Технический бюллетень
30.07.2024

AHUKZ-04D и AHUKZ-05D С МНОГОКОНТУРНЫМИ ИСПАРИТЕЛЯМИ

НЕ РЕКОМЕНДУЕМОЕ ПОДКЛЮЧЕНИЕ

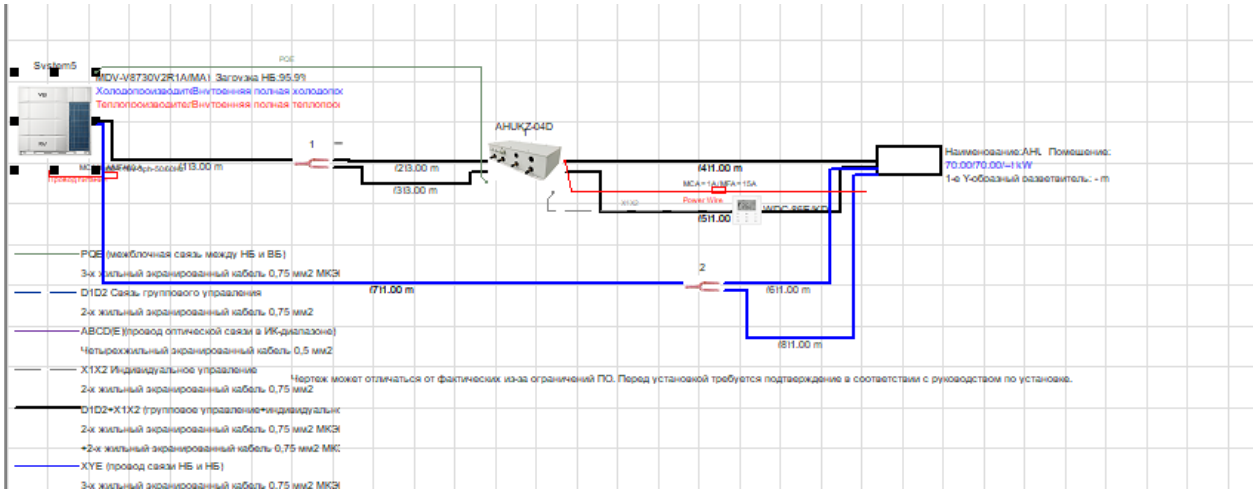
Информируем Вас, что модули AHUKZ-04D и AHUKZ-05D были разработаны производителем для испарителей большой мощности и имеют в своем составе комплект датчиков для одного контура теплообменника. При подключении AHUKZ-04D и AHUKZ-05D к испарителям с двумя и более контурами работа электронных расширительных вентилей и контроль процесса кипения контуров без датчиков может быть некорректной. В связи с этим не рекомендуется подключение одного AHUKZ-04D или AHUKZ-05D к нескольким контурам многоконтурных испарителей.
